改善箇所説明図

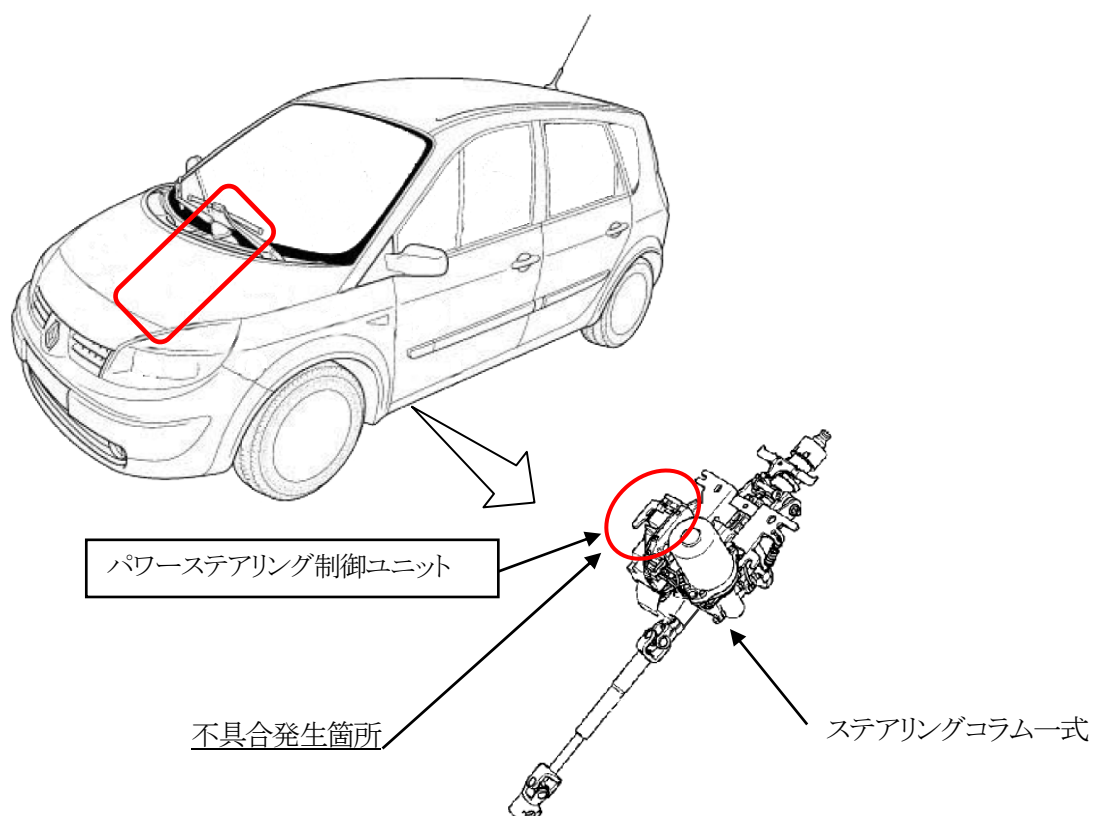
不具合発生箇所

電動式パワーステアリングの制御ユニットのプログラムが不適切なため、ハンドル操作力補正が出来ないことがある。そのため、ハンドルの操作力が増大するおそれがある。

改善の内容

全車両、制御ユニットのプログラム番号を確認し、対象のものは対策されたプログラムに書き換える。
